**Info-Abend
der Bürgerinitiative
Bürger gegen 380 kV e.V.**

Erläuterung laufendes Raumordnungsverfahren zu BalWin 1/2

BalWin 1/2
Vorschlagstrasse im Bereich Badbergen
bis Neuenkirchen-Vörden

Abbildung 3-1: Flussdiagramm Vorzugskorridorermittlung nebst dazugehörigen Unterlagen

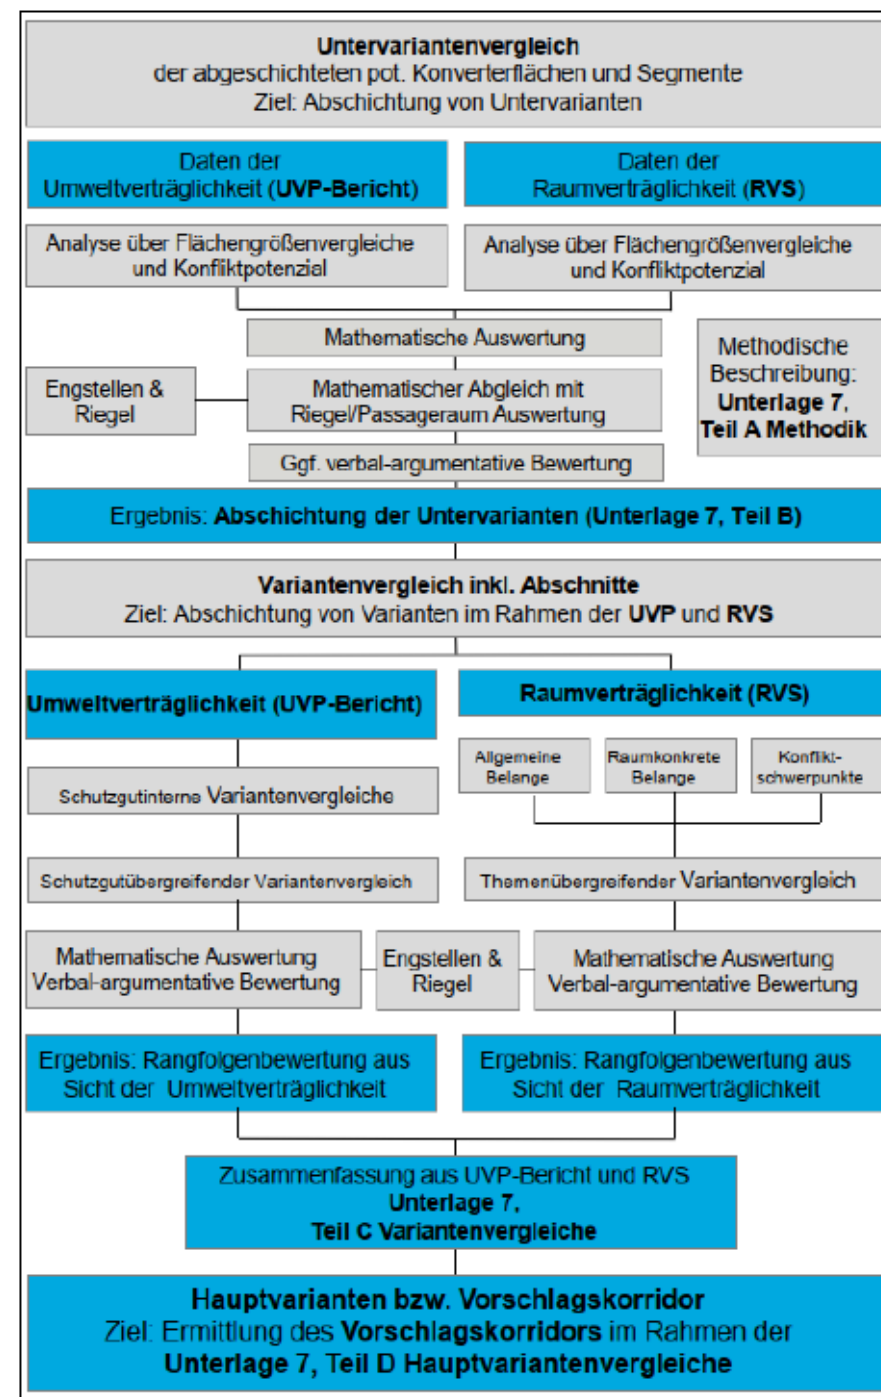
- 23 Untervarianten mit jeweils 5 Gruppen à 2 bis 4 Streckensegmenten berechnet
- Daraus wurden dann 20 Varianten mit jeweils 1 bis 4 Gruppen à 6 bis 8 Streckensegmenten errechnet
- Daraus wurden dann 7 Hauptvarianten mit jeweils 1 bis 5 Gruppen und vielen Segmenten gebildet
- Daraus wurde die Vorschlagsvariante errechnet

Beispiel: Karte 3: Konfliktbereiche für Schutzgut Boden

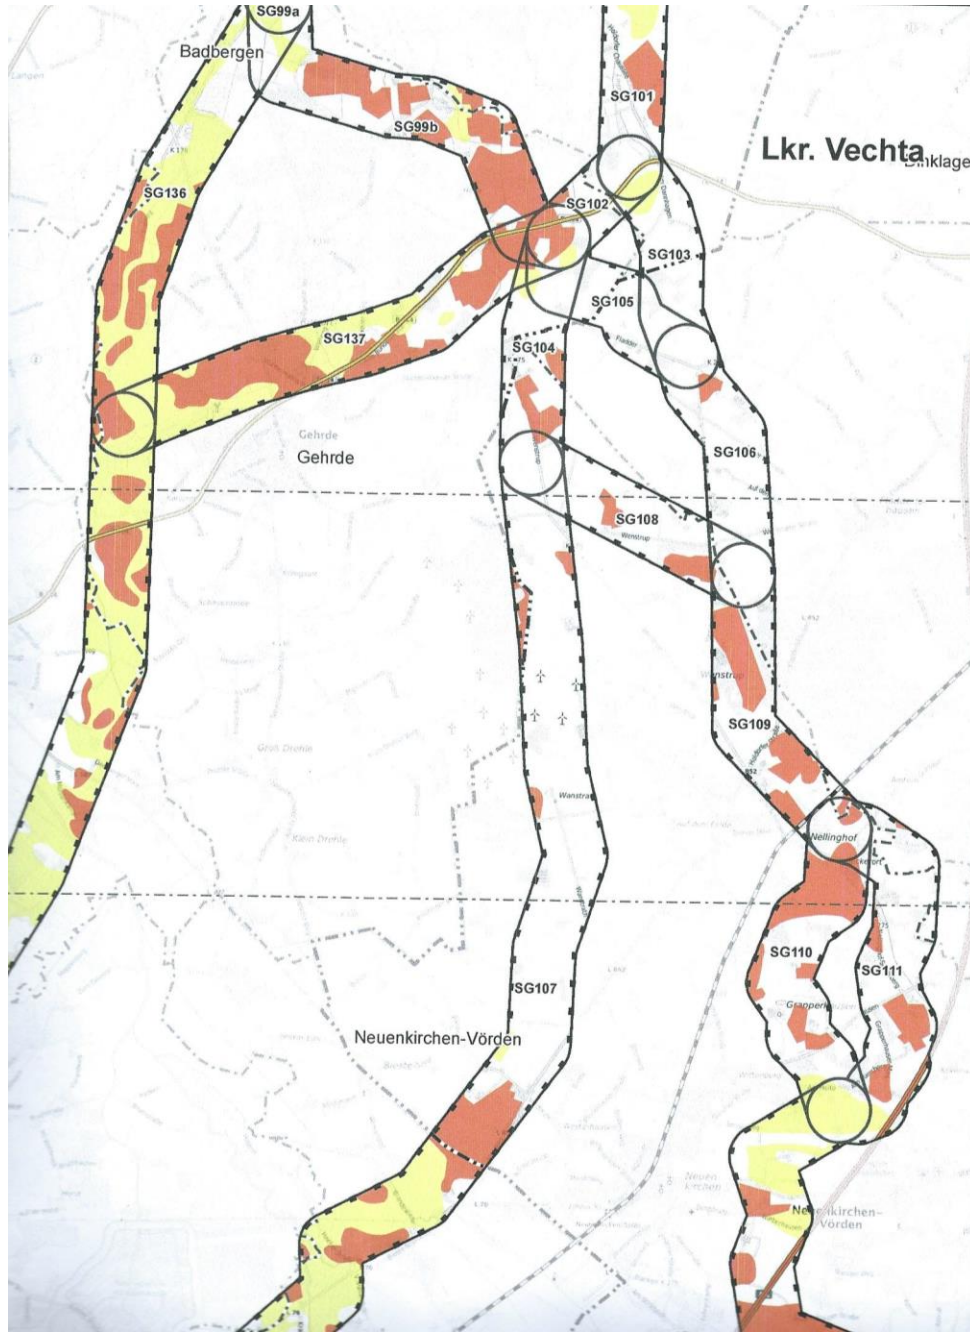
Erkenntnisse der BI:

- ca. 10 km der Vorschlagstrasse SG 102, 104, 107 ist der Konfliktbereich Boden nicht bewertet
- Annahme: hier fehlen dem Algorithmus Daten, die zu einer Fehlberechnung der Varianten führen. Um eine gerechte Bewertung der verschiedenen Trassenvarianten zu erreichen, sind flächendeckende Bewertungen der Schutzgüter notwendig. Eine Trassenvariante mit längeren nicht bewerteten Abschnitten führt notwendigerweise zu einer gesteuerten Bevorzugung.
- Nähere Bezeichnungen des Konfliktpotenzials fehlen
- Kilometrierung fehlt

Beispiel: Karte 2: Konfliktbereiche Tiere, Pflanzen und biologische Vielfalt

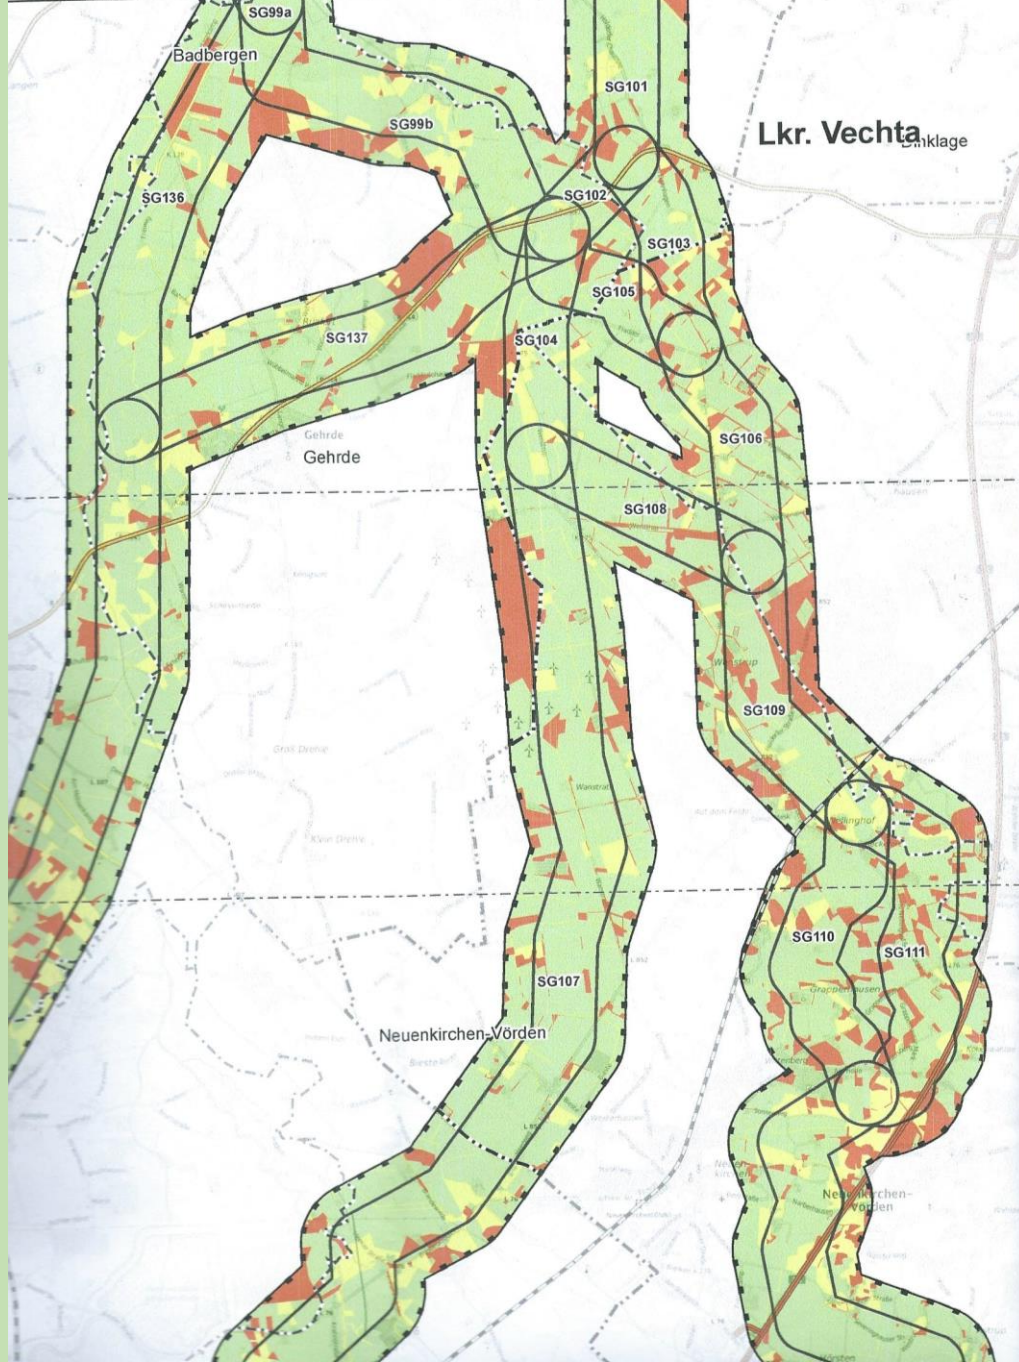
Erkenntnisse der BI:

- Nähere Bezeichnungen des Konfliktpotenzials fehlen
- Ermittlungsmethodik zur Ermittlung des Konfliktpotenzials ist nicht nachvollziehbar
- Kilometrierung fehlt

Abbildung 7-1: Übersicht des Vorschlagskorridors entsprechend der Hauptvariante H07, Gruppe 2

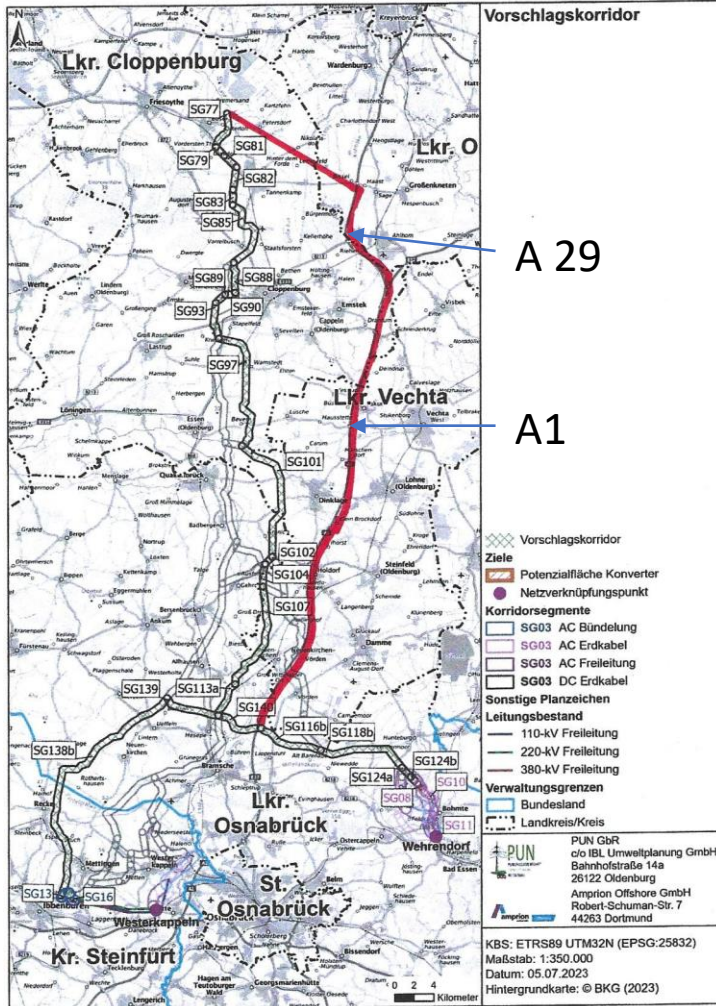
Forderung nach Bündelung
(Parallelführung)

von BALWIN 12 mit BAB A1 und 29
Gem. der Gesetze:

Außerdem ist eine Parallelführung mit
der Trasse von 380 kV-Freileitung CCM
und den Projekten 48 und 49 des
Korridors B im Variantenvergleich zu
berücksichtigen.

Hiermit ergibt sich die Möglichkeit die Ziele des Landschafts- und Naturschutzes zu erfüllen und eine weitere Zerschneidung der Landschaft zu verhindern. Deshalb fordern wir eine solche Kombination in den Variantenvergleichen zu prüfen.
